Firmware der Innenstation V2.2.20_build230601

Versionshinweis (06.06.2023)

Gerätemodell	DS-KH8350-WTE1, DS-KH8350-TE1, DS-KH6320-WTE1, DS-KH6320-TE1, DS-KH6320-WTE2, DS-KH6320Y-WTE2, DS-KH6320EY-WTE2, DS-KH6320-WTE2(B) , DS-KH8520-WTE1, DS-KH6320-WTDE1, DS-KH6320-TDE1
Firmware Version	V2.2.20_build230601
iVMS-4200	V3.9.1.4 oder höher

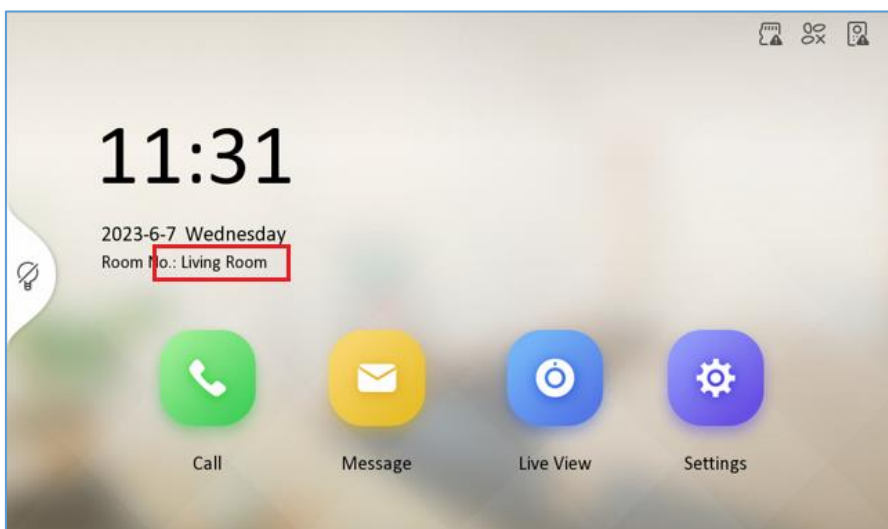
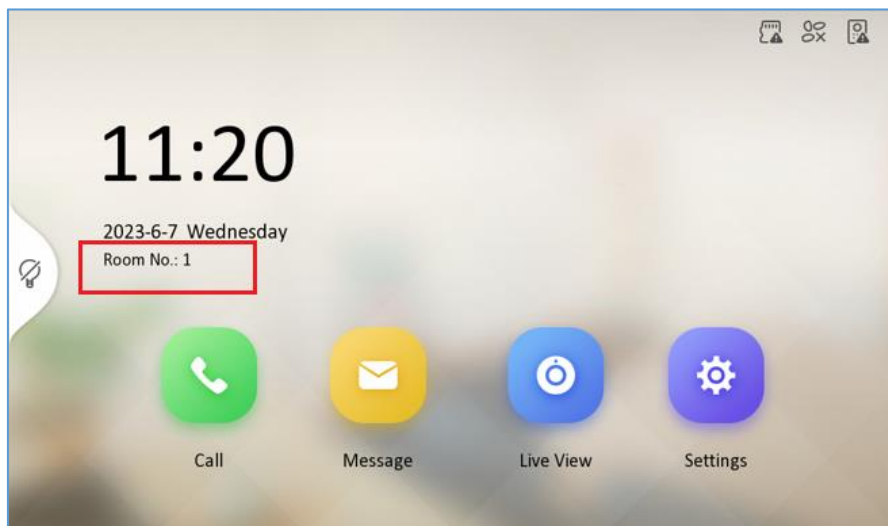
2. Unterstützt selbstdefinierte Innenstationsnamen auf dem Bildschirm. Es gibt drei Optionen: Raumnummer anzeigen, Raumname oder nicht anzeigen, standardmäßig ist es Raumnummer.

B. Innenstation mit Haupt- und Nebentürstation verknüpfen

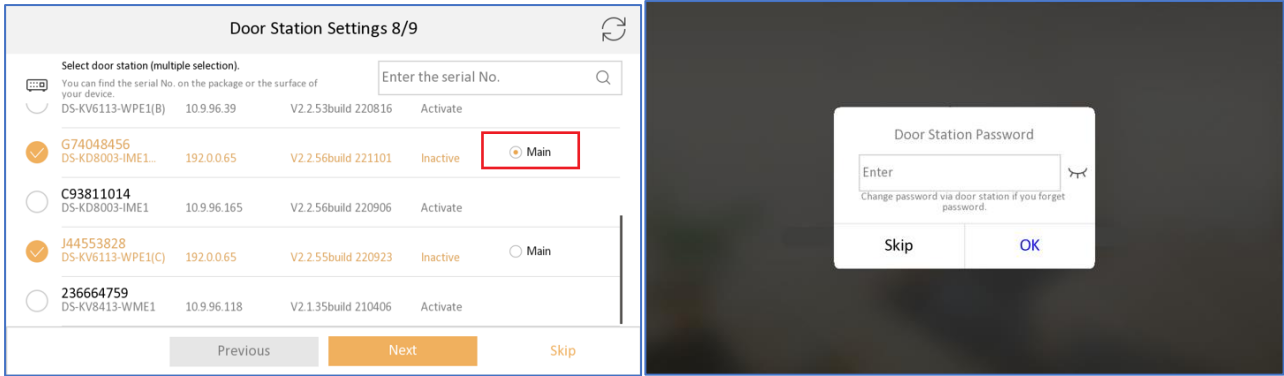
- die erste ausgewählte ist standardmäßig die Haupttürstation, die zweite ist sub1, 3rd wird Sub2 usw. sein. Sie können den Vorgang auch abbrechen und die Haupttürstation manuell auswählen.*
- Maximal 17 Türstationen gleichzeitig auswählen (1 Haupt- und 16 Neben-Türstationen)*
- Wenn die ausgewählten Geräte nicht aktiviert sind, aktiviert die Innenstation sie mit demselben Aktivierungs- und Registrierungspasswort und stellt dann automatisch die IP-Adresse für sie im selben Netzwerksegment ein.*
- Wenn die Türstation bereits mit einem anderen Passwort aktiviert ist, werden Sie zur Eingabe des Türstationspassworts aufgefordert*
- Wenn die Haupt- und die Neben-Türstation mit unterschiedlichen Aktivierungskennwörtern aktiviert werden, schlägt die Registrierung fehl (die Neben-Türstation kann die Innenstation nicht anrufen).*

C. Innenstation mit Innenerweiterung verbinden

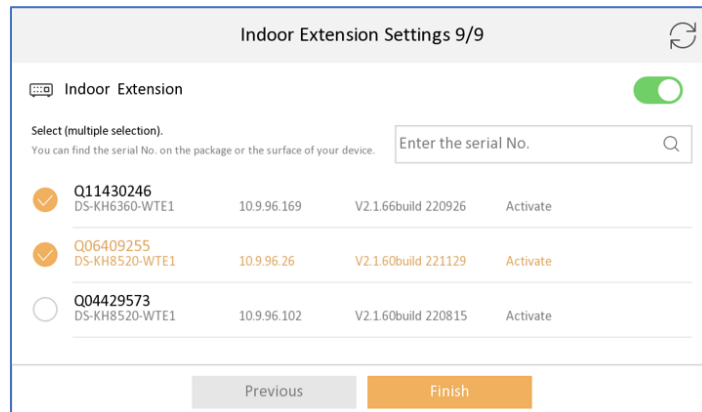
- A. Die ausgewählte Innenstation wird als Innenebenstelle 1,2,3... nummeriert und nummeriert.
- B. Wählen Sie maximal 5 Indoor-Erweiterungen gleichzeitig aus
- C. Wenn die ausgewählten Geräte nicht aktiviert sind, aktiviert die Innenstation sie mit demselben Aktivierungs- und Registrierungspasswort und stellt dann automatisch die IP-Adresse für sie im selben Netzwerksegment ein.
- D. Wenn die ausgewählten Geräte mit einem anderen Passwort aktiviert werden, schlägt die Registrierung fehl (die Türstation kann die Innenerweiterung nicht anrufen).

D. Kopplung mit Haupttürstation, Nebentürstation und Innenebenstelle

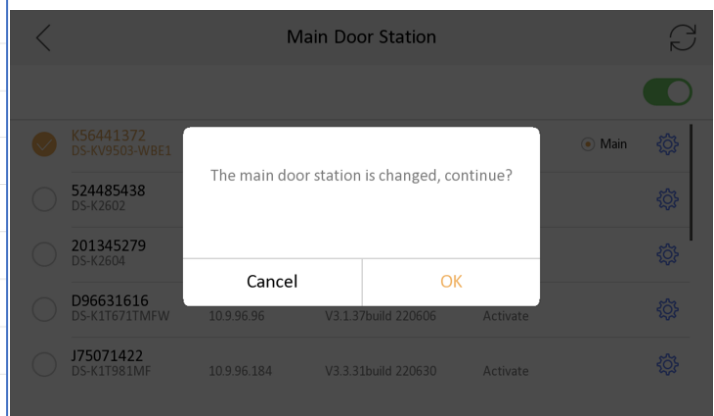
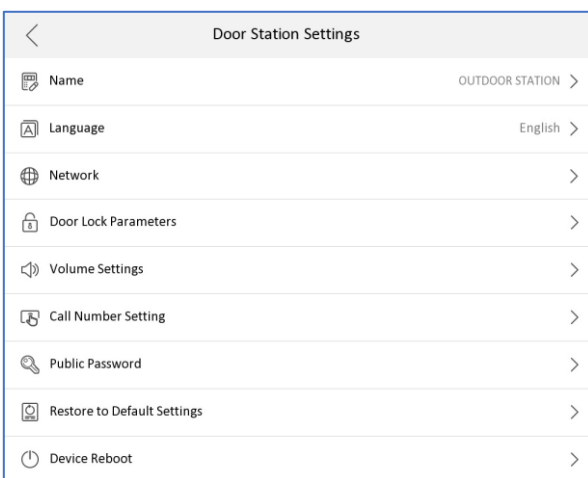
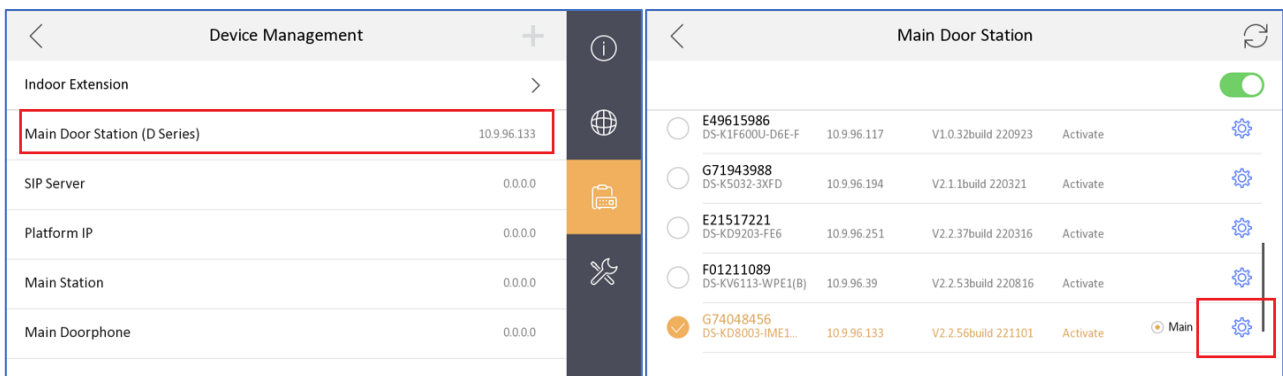
- Notiz:** Die Dauer der Kopplung hängt von der Geräteanzahl ab, die Sie in den vorherigen Schritten ausgewählt haben. Sie dauert etwa 5 Minuten. Bitte warten Sie geduldig, bis der Vorgang abgeschlossen ist, und zeigen Sie „Konfiguriert“ wie unten an.

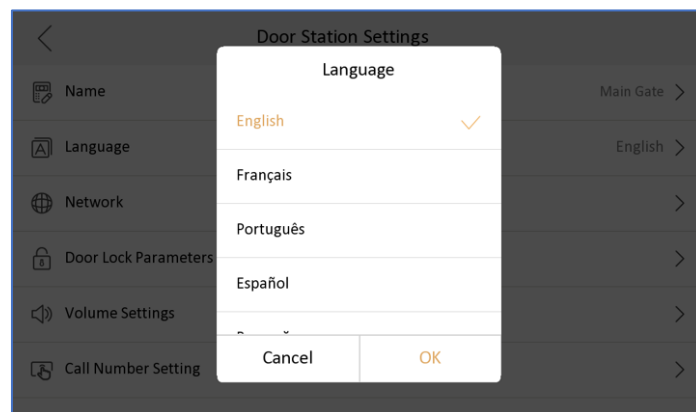
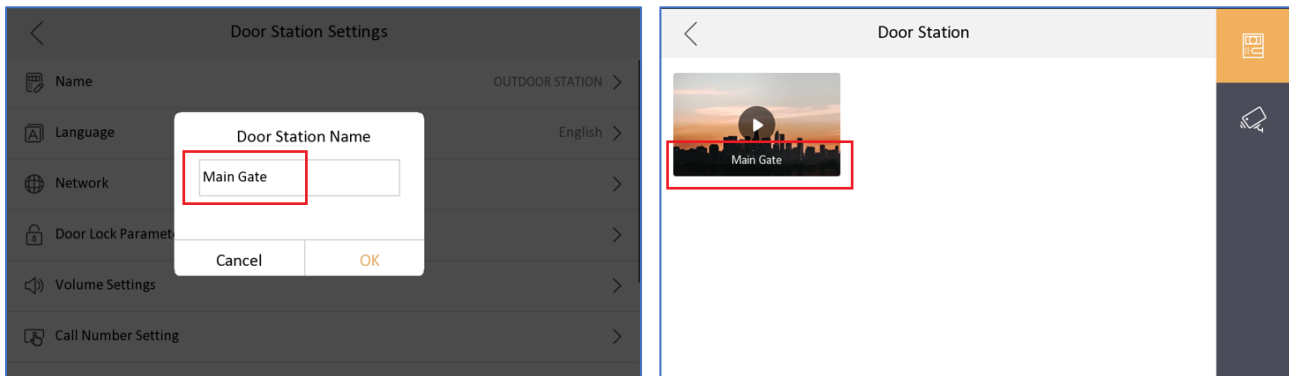
11. Stellen Sie die wichtigen Parameter der Türstation von der Innenstation aus ein Menü-Erweiterte Einstellungen-Konfiguration-Geräteverwaltung-Haupttürstation (nicht vom Assistenten). **Notiz:**

A. Sie können die Parameter aller Türstationen (unabhängig davon, ob sie verknüpft sind oder nicht) in der Liste ändern, indem Sie auf das Einstellungssymbol klicken, siehe Bild 2.

B. Sie können die verknüpfte Haupttürstation auch aus dieser Liste ändern, indem Sie in der Liste auf das Gerät klicken. Wenn Sie die verknüpfte Nebentürstation ändern möchten, gehen Sie bitte zu Erweiterte Einstellungen – Konfiguration – Systemwartung – Assistent, und verbinden Sie das Gerät erneut.

C. Nach dem Ändern der verknüpften Haupttürstation fragt das Gerät: „Die Haupttürstation wurde geändert, fortfahren?“, siehe Bild 4 unten

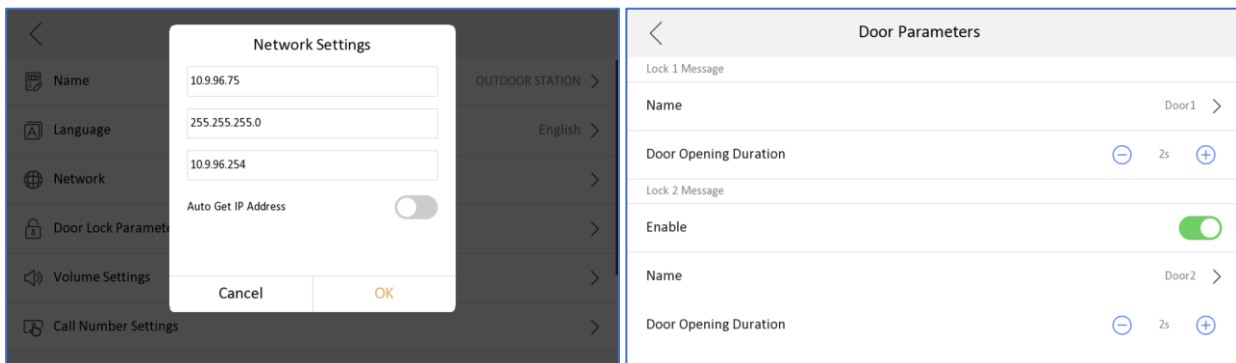
A. Stellen Sie den Namen der Türstation ein (wird auf der Live-Ansichtsseite angezeigt) und stellen Sie die Sprache der Türstation ein.

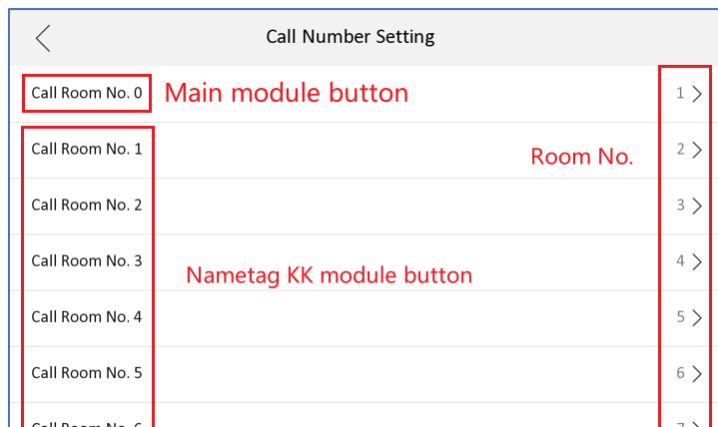
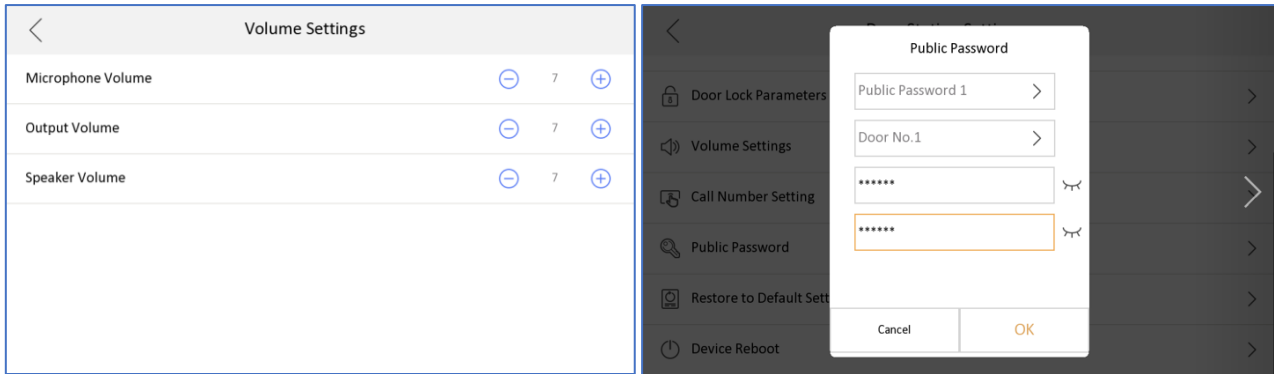
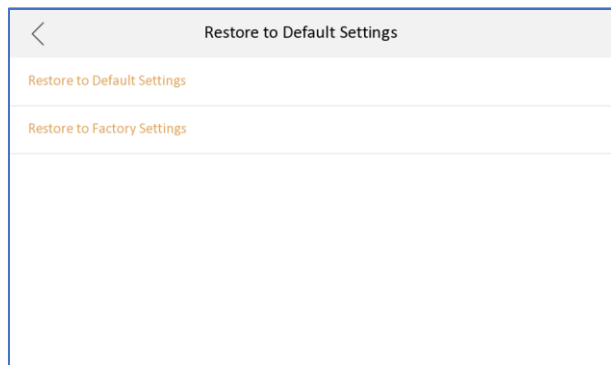
B. IP-Adresse der Türstation, Subnetzmaske, Gateway einstellen, DHCP aktivieren, Schlossnamen, Türöffnungsdauer, Schloss2 aktivieren usw.

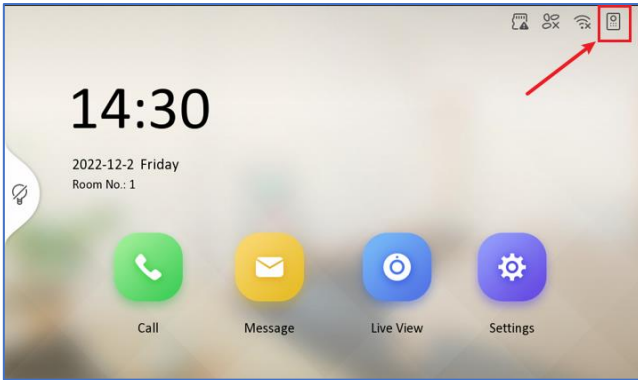
C. Lautstärkeeinstellung der Türstation, Rufnummer der physischen Taste, öffentliches Passwort (Schloss1 oder Schloss2)

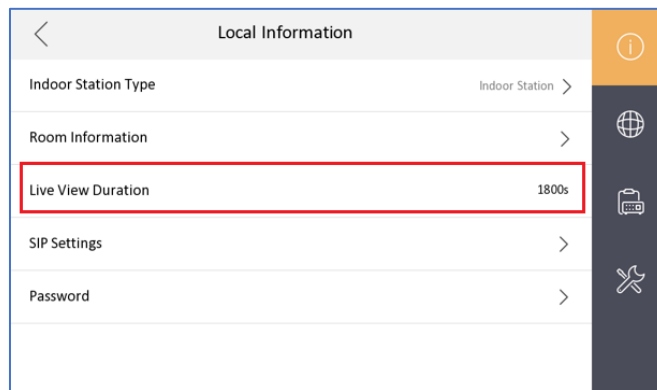
1. Das Symbol für den Registrierungsstatus der Türstation in der Hauptbenutzeroberfläche oben rechts wurde optimiert.

Notiz: Wenn der Türstationsruf der Innenstation fehlgeschlagen ist, können Sie manuell auf dieses Symbol  um sich an der Türstation anzumelden klicken. Wenn die Anmeldung fehlgeschlagen ist, wird der Grund für den Fehler angezeigt/Betreff.

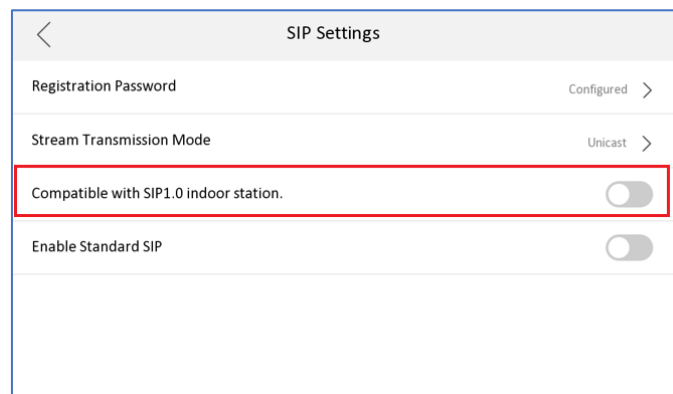
3. Unterstützt den Wechsel zwischen Protokoll 1.0 und 2.0, standardmäßig ist es Protokoll 2.0

Nach der Aktivierung ist die Innenstation mit der Protokoll 1.0-Innenerweiterung kompatibel und nicht mit der Protokoll 2.0-Innenerweiterung kompatibel.

Notiz: Nach der Aktivierung müssen alle Innenerweiterungen dieser Innenstation die Protokoll-1.0-Firmware haben. Mischen Sie nicht die Innenerweiterungen Protokoll 1.0 und 2.0 unter derselben Innenstation, da sonst der Anruf fehlschlägt.

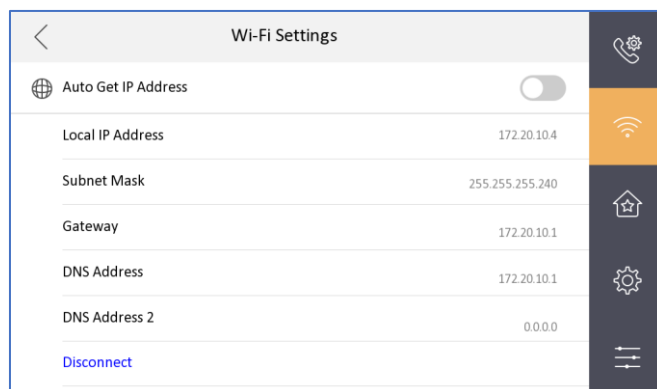
1. Unterstützt die statische IP-Adresskonfiguration von WLAN (DHCP, IP-Adresse, Subnetzmaske, Gateway, DNS1, DNS2).

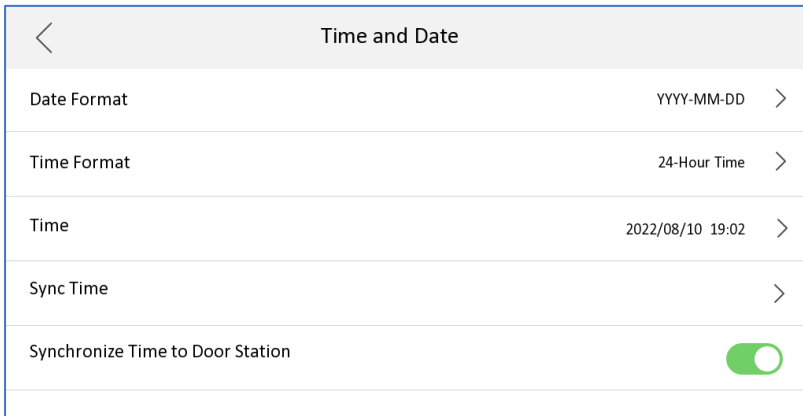
2. Unterstützt die Konfiguration von Zeit und Zeitzone für die Türstation.

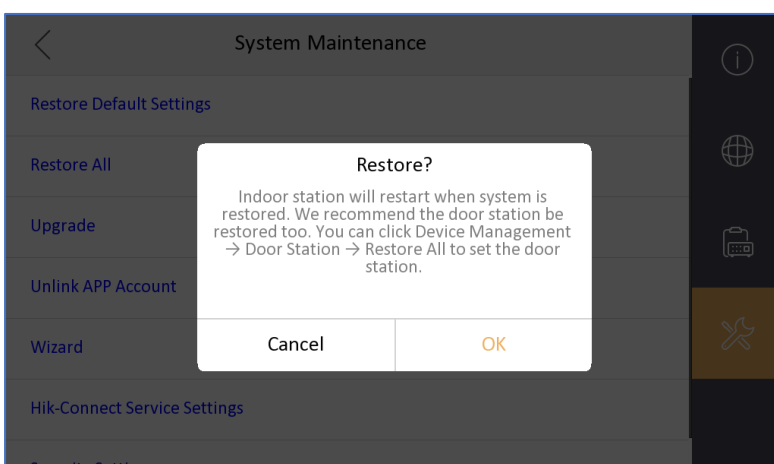
1. Optimiert die Wartungsoberfläche mit einem Popup-Fenster beim Klicken **Wiederherstellen** oder **Alles wiederherstellen**.

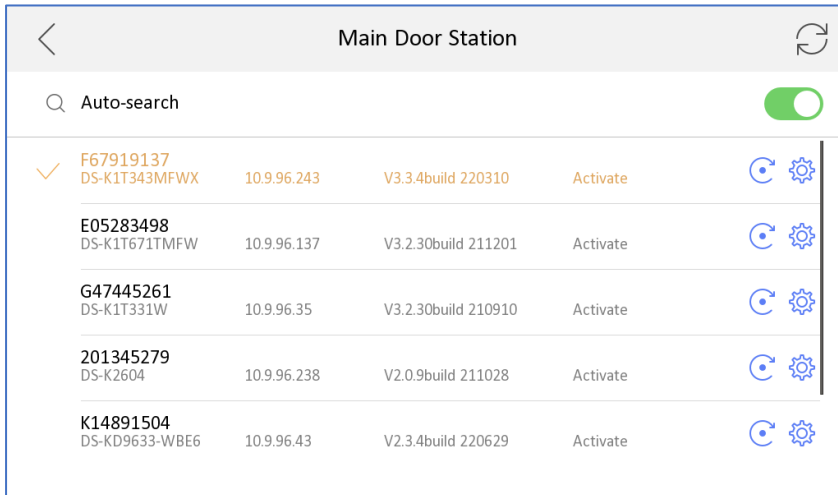
2. Fügt den Effekt der ausgewählten Türstation hinzu, wenn Geräte im Assistenten verknüpft werden.

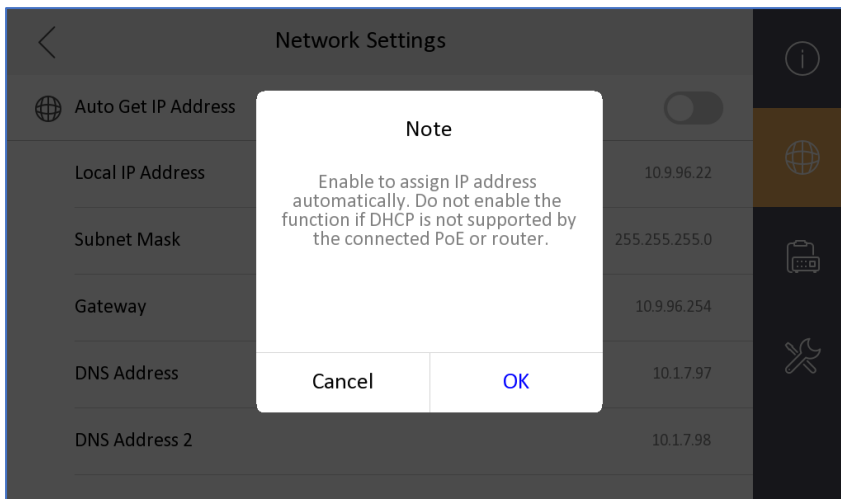
3. Fügt eine Eingabeaufforderung hinzu, wenn die Netzwerk-IP-Adresse automatisch zugewiesen wird.

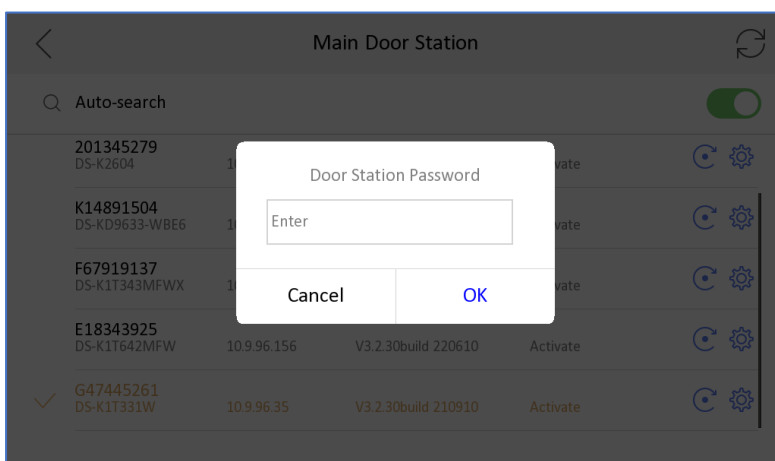
4. Wenn sich im Konfigurationsassistenten für die zugehörige Türstation das Passwort der Türstation vom Passwort der Innenstation unterscheidet, werden entsprechende Informationen eingeblendet.

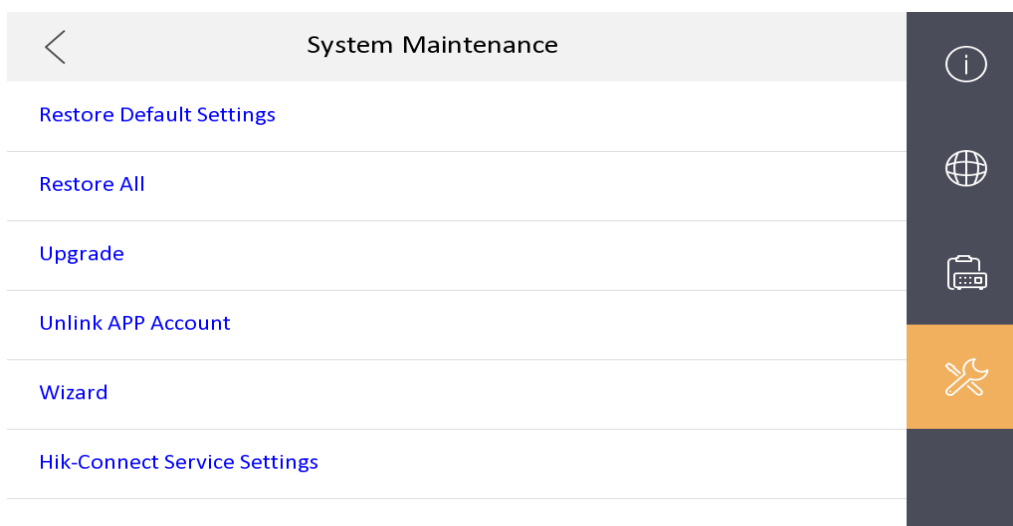
1. Der Bestätigungscode ist standardmäßig leer.

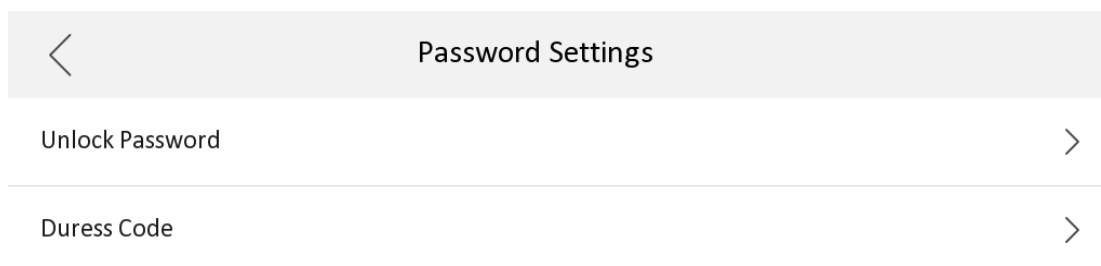
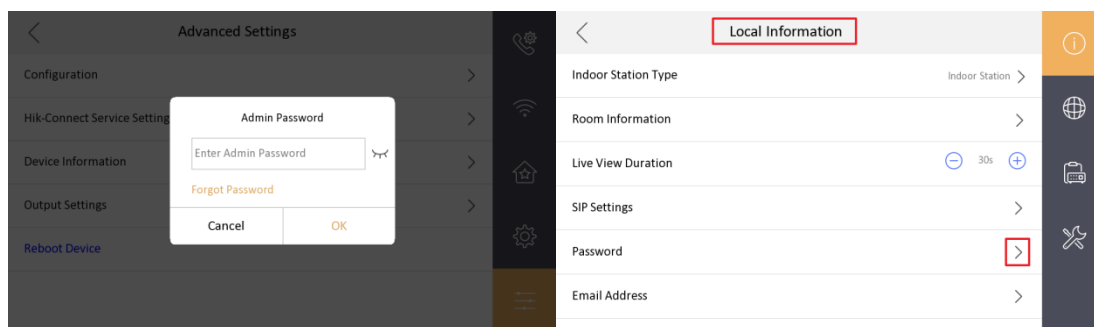
4. Fügen Sie die IPC-Schnittstelle hinzu. Wenn das Open Network Video Intercom-Protokoll ausgewählt ist, fügen Sie die Konfiguration des Menüelements „Klartext-Chiffretext “ hinzu
